Erneuerung Waldenburgerbahn Los 5: Bahnhof Hirschlang

Auflageprojekt

Prüfbericht Kunstbauten

Version 1.1 | 20.November 2018

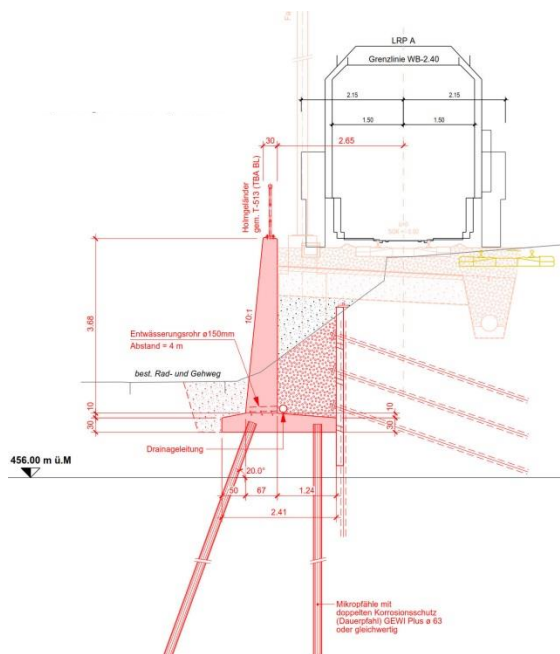
Der bestehende Bachdurchlass unterquert die Kantonsstrasse und das Bahntrasse mit einem Rechteckquerschnitt aus vorgefertigten Betonelementen. Das bestehende Bauwerk ist ca. 20 Jahre alt. Gemäss dem Projektverfasser (PV) existieren weder Angaben über eine statische Bemessung noch über die Bewehrung des bestehenden Bauwerks. Der Zustand des Bestands wurde vom PV nicht untersucht.

Der bestehende Durchlass muss infolge der längeren und breiteren Bahnhaltestelle gegen die Vordere Frenke hin um 4.5m verlängert werden. Die neue Flügelmauer folgt der Begrenzungslinie des Aussenperrons.

Die Einwirkungen aus den Bahnlasten haben sich infolge der neuen Normgebung erhöht. Aus diesem Grund werden die bestehenden Betonelemente im Bereich der Bahn durch neue, vorgefertigte Betonquerschnitte ersetzt. Der Bereich mit variablem Innenquerschnitt und die gesamte Bodenplatte werden aus Ort beton erstellt.

Figur 1a und 1b: Prinzipskizzen möglicher Mikropfahlanordnungen

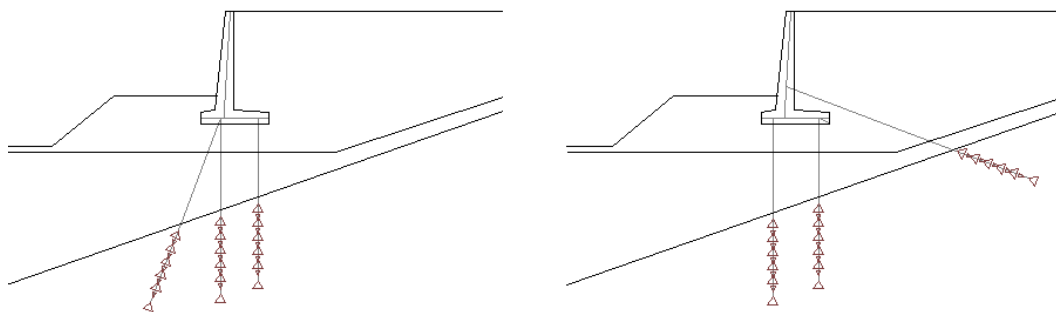
Mit der Berücksichtigung der abgeminderten horizontalen Lagersteifigkeiten der Mikropfähle liegt die vom PIK berechnete horizontale Deformation der Stützmauerkonstruktion im Dezimeterbereich. Dies ist sicher deutlich mehr als der zulässige Wert für die Deformationen einer Bahnstützkonstruktion.

Aus Sicht des Prüfindgenieurs Kunstbauten kann die Mikropfahlanordnung jedoch so ergänzt werden, dass mit den gleichen Einwirkungen die Deformationen soweit reduziert werden können, dass die zulässigen Werte erreicht oder unterschritten werden:

Die angedachte Mikropfahlanordnung könnte gemäss Figur 1a ergänzt werden. Allerdings ergeben sich sehr grosse Druck- und Zugkräfte in den Pfählen, welche in den Untergrund eingeleitet werden müssen. Auch müsste geprüft werden, ob bei der Erstellung der Mikropfähle das Bohrgerät nicht in Konflikt mit dem entlang der Baustelle benötigten Schutzzaun stehen würde.

Mit einer Anordnung der Pfähle gemäss der Figur 1b werden die senkrecht angeordneten Mikropfähle deutlich geringer belastet und der schräg nach hinten verlaufende Mikropfahl könnte als permanenter Anker ausgebildet werden. Die Ausbildung als permanenter Anker hätte den Vorteil, dass die Ankerkraft kontrolliert aufgebracht werden kann (die horizontalen Deformationen werden so weitgehend minimiert) und dass bei Bau-

Querprofil 1 aus dem Plan Querprofile

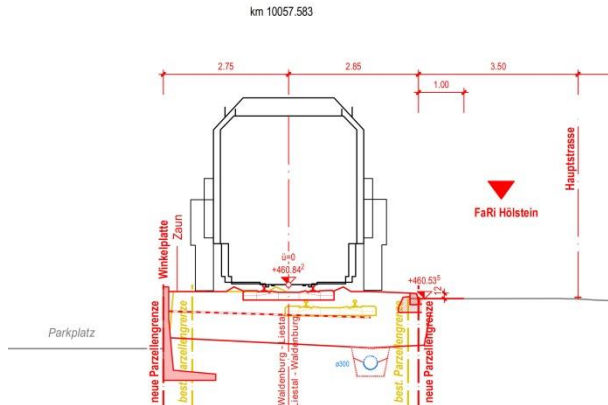
Aufgrund der freien Mauerhöhe sowie aus Erfahrungen aus ähnlichen Aufgabenstellungen weisen wir darauf hin, dass für dieses Bauteil die Gründung und die Gesamtstabilität des Bauwerkes unter sämtlichen Lasteinwirkungen und ohne den passiven Erdwiderstand nachzuweisen sind.
